川内原子力発電所
原子炉施設保安規定変更認可申請について
「緊急時対策所（指揮所）の設置に伴う変更」
(コメント回答)

2021年9月30日
九州電力株式会社

1 審査会合におけるコメント及び回答の要旨

第1図 設備対策による仮送電（給電）のイメージ図

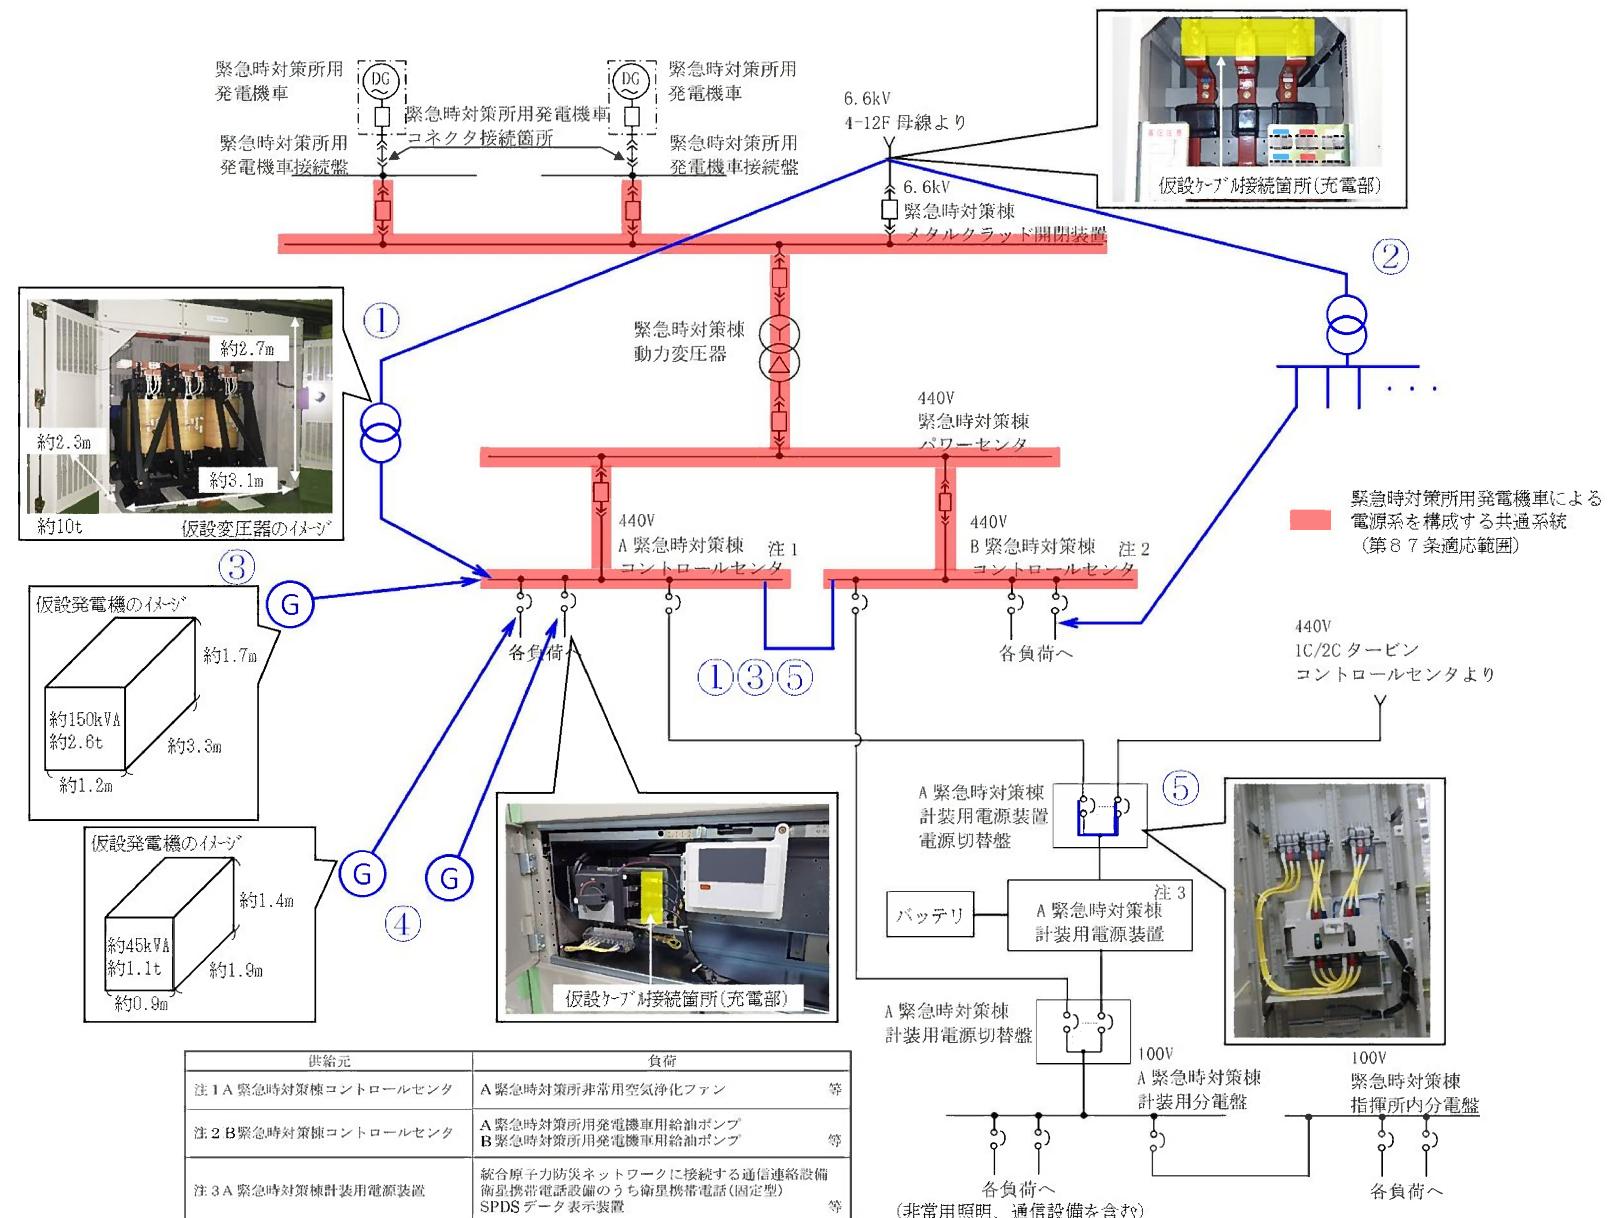
緊急時対策所用発電機車による電源系を構成する共通系統を点検する際における、点検時の措置として設備対策による仮送電（給電）の可否を以下のケース①～⑤で検討した。検討ケース①～⑤それぞれのイメージについて第1図に示し、検討ケース①～⑤の実施可否の検討結果について第1表に整理する。

なお、検討ケース①③⑤は、いずれもコントロールセンタ母線を経由して給電するため、共通系統を一括して点検する場合、及びコントロールセンタ点検時の対策とならないが、メタルクラッド開閉装置、動力変圧器、パワーセンタを個別に点検する場合における対策となり得る可能性があることから検討した。

- ① 6.6kV 4-12F母線からメタルクラッド開閉装置に接続するケーブルとコントロールセンタを仮設変圧器を介して仮設ケーブルで接続し、コントロールセンタを経由して各負荷へ給電する。
- ② 6.6kV 4-12F母線からメタルクラッド開閉装置に接続するケーブルと各負荷をコントロールセンタを経由せず、仮設変圧器及び仮母線を介してそれぞれ仮設ケーブルで接続し、各負荷へ直接給電する。
- ③ 仮設発電機とコントロールセンタを仮設ケーブルで接続し、仮設発電機からコントロールセンタを経由して各負荷へ給電する。
- ④ 仮設発電機と各負荷をコントロールセンタを経由せず、それぞれ仮設ケーブルで接続し仮設発電機から各負荷へ直接給電する。
- ⑤ 1C/2Cタービンコントロールセンタから緊急時対策棟計装用電源装置電源切替盤の回路を利用し、コントロールセンタを経由して各負荷へ給電する。

第1表で整理した通り、共通系統を一括で点検することを前提とした場合、検討ケース①～④の設備対策は「点検作業箇所における充電部の近接」、検討ケース⑤の設備対策は「機器の構造及び電路の容量不足」の理由から実施不可である。

また、共通系統のうちメタルクラッド開閉装置等を個別に点検する場合は、仮設発電機・仮設ケーブル等を用いた検討ケース③④が実施できる可能性があるが、コントロールセンタについては設備対策が実施不可であり運用対策が必要であること、及び仮設設備の使用に伴うその他のリスクを考慮し、運用対策によって全て対応することとする。

第2-1図 電気室内における仮設変圧器等の配置
及び仮設ケーブルの敷設イメージ図

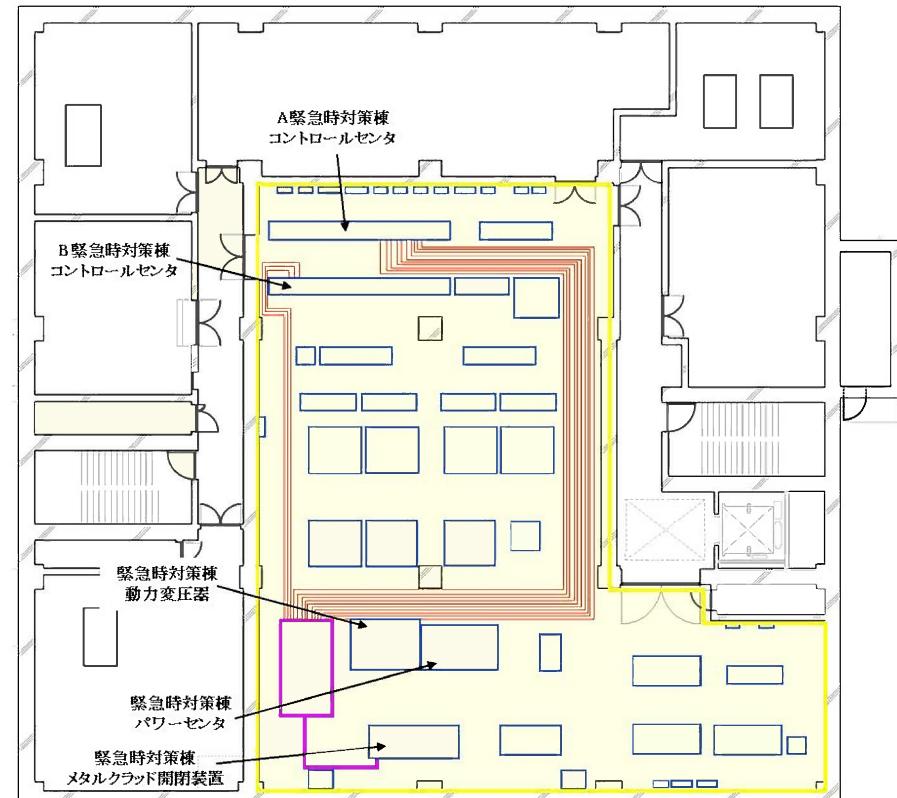
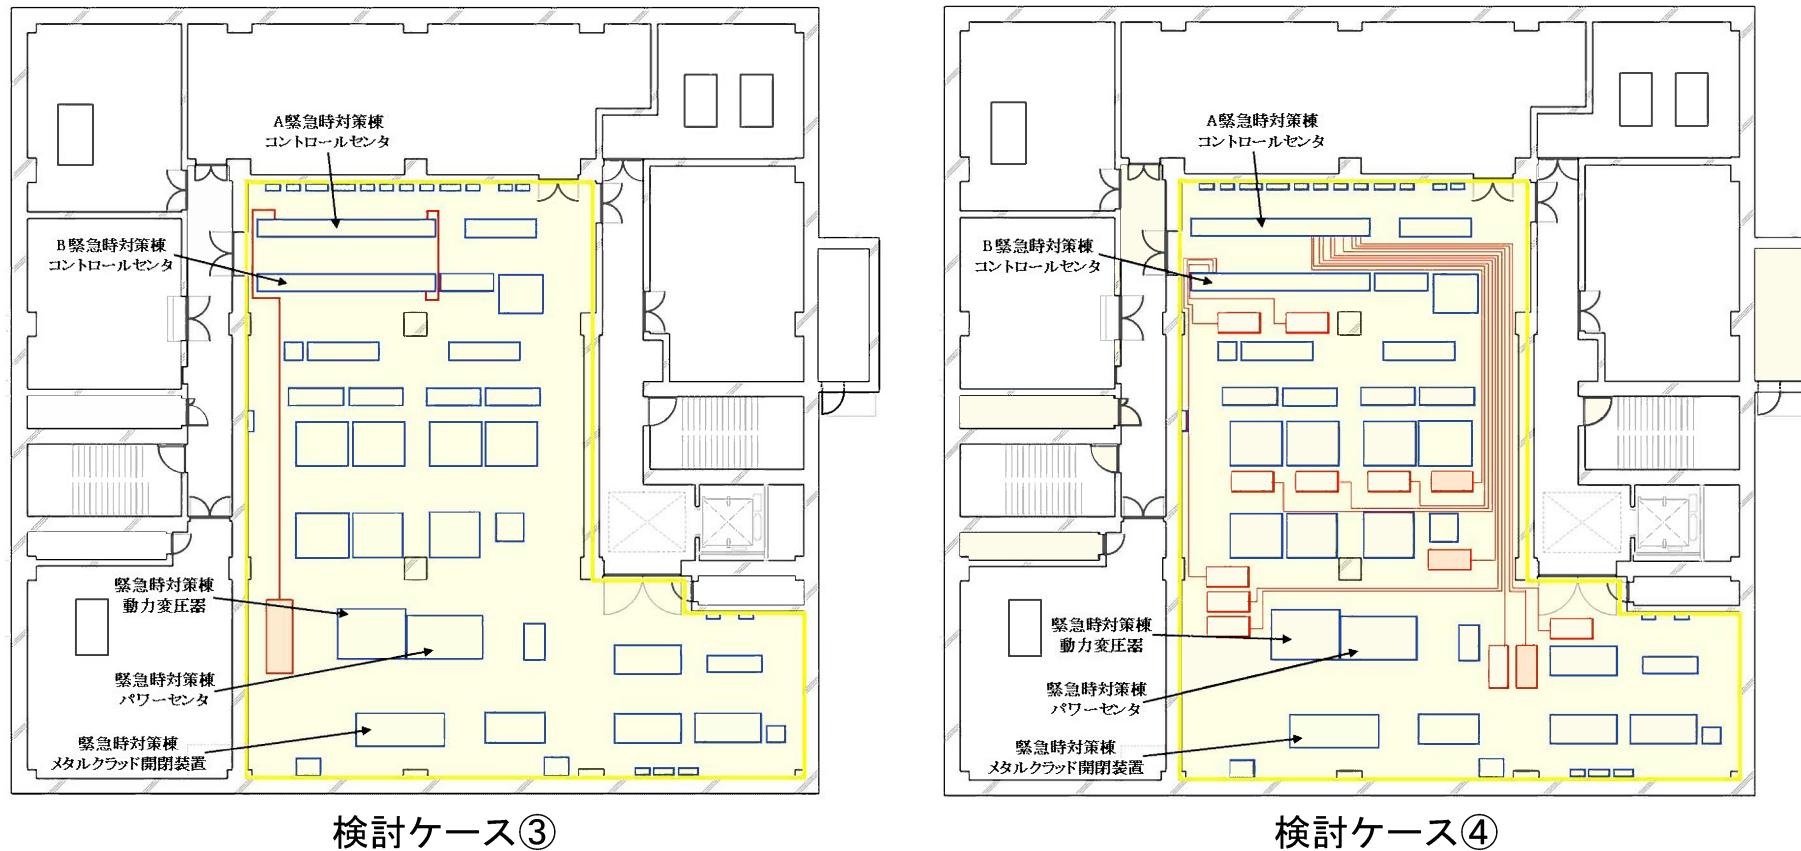
- 仮設発電機・仮設ケーブルを多数設置する必要があり、それらが電気室内（※）や点検設備の周辺で物理的に輻輳することで点検作業に使用するスペース（通路部・筐体内）を圧迫

※仮設設備の設置イメージについては、第2図を参照。

第4図 緊急時対策所(指揮所)の立上げと点検時の復旧の関連性

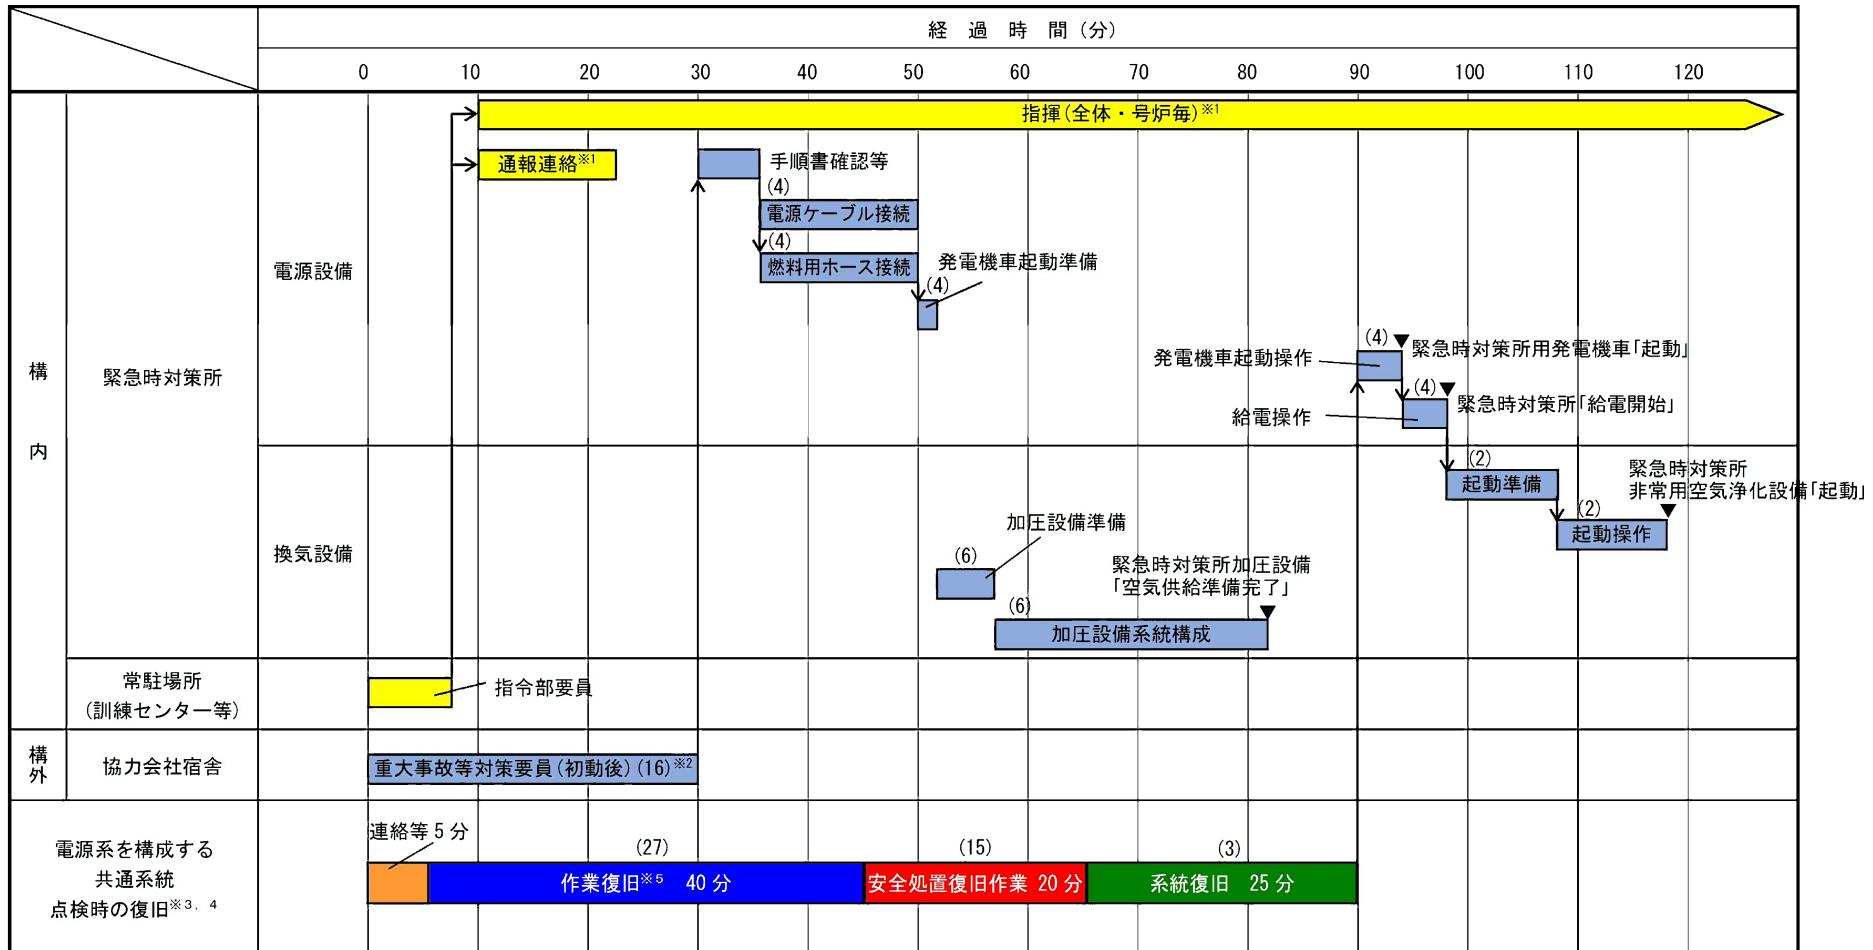
具体的には、緊急時対策所（指揮所）の立上げについては緊急時対策本部要員等が、点検時の復旧は点検作業員が対応するため、お互いの作業は並行して進めることができる。このため、復旧の体制及び手順の整備を行うことで2時間以内に電源設備及び換気設備を起動できる。

第4図 緊急時対策所（指揮所）の立上げと点検時の復旧の関連性参照。

共通系統の復旧時間は、復旧に最も時間を要する前提条件に基づき想定しても、上記時間の合計約85分（=40分+20分+25分）となり、事故等発生から復旧作業開始までの5分（連絡等）を考慮しても第4図における緊急時対策所（指揮所）の立上げと点検時の復旧の関係が成立する。

第5図 各機器の点検のステップと復旧に最も時間を要する状態（2／4）

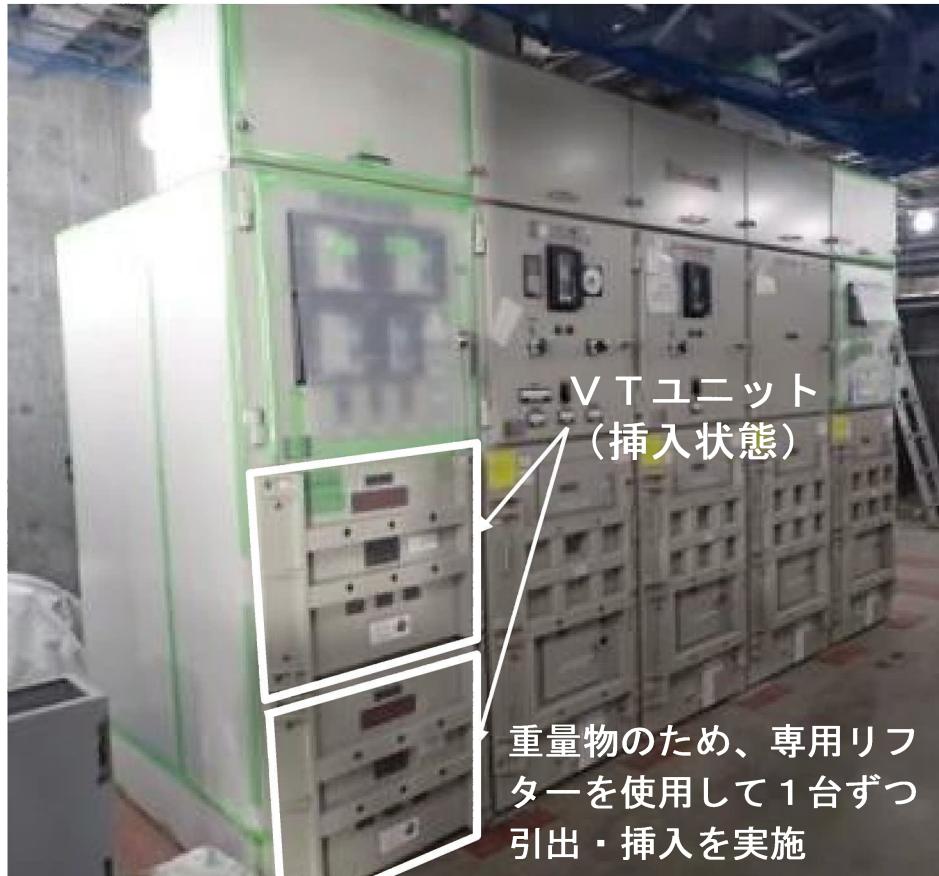
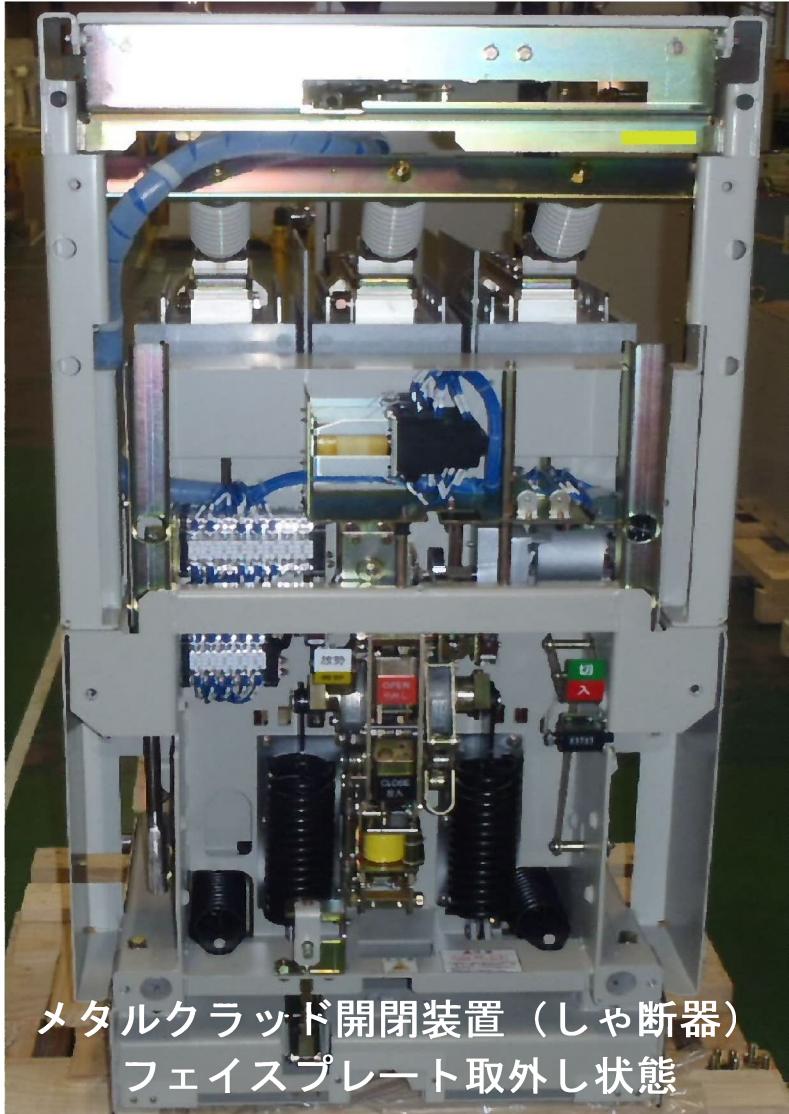
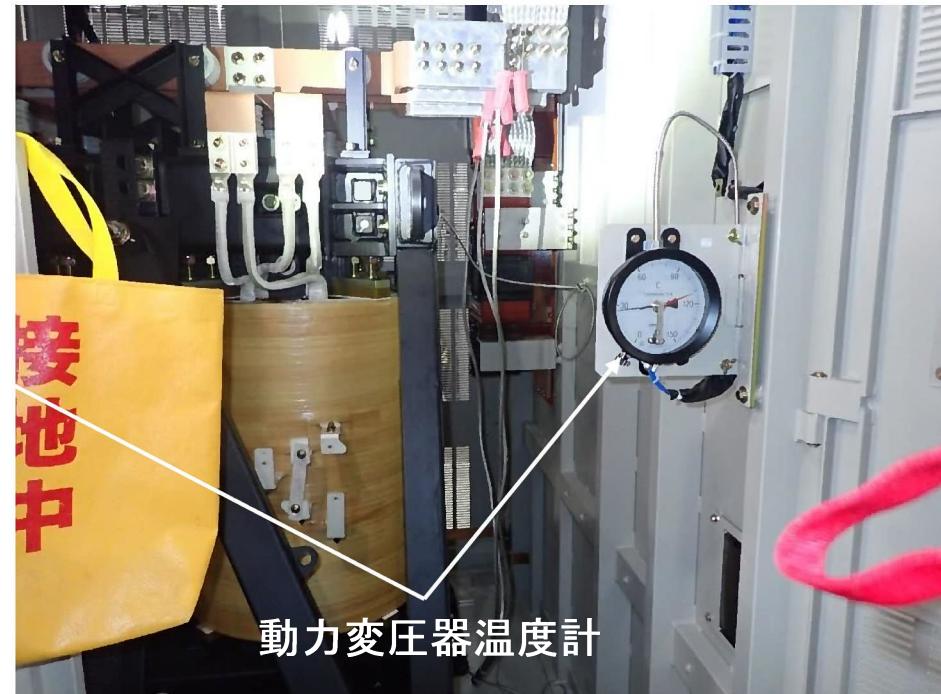
○復旧の起点は、以下のとおり各点検において復旧に最も時間を要する状態とする。各機器の点検のステップと復旧に最も時間を要する状態（イメージ）を第5図に示す。

- ・盤（母線含む）：裏面カバーを全て取外し、M／Cでは計器用変成器（VT）ユニットを引き出した状態
- ・しゃ断器：フェイスプレートを取り外し、機構部のグリスを拭き取った状態
- ・動力変圧器：裏面カバーを全て取外し、温度計を取り外した状態

復旧想定時間の前提条件に基づき点検した場合、復旧における機器を点検前の状態に戻すために要する作業復旧時間の最大はメタルクラッド開閉装置の約40分となる。
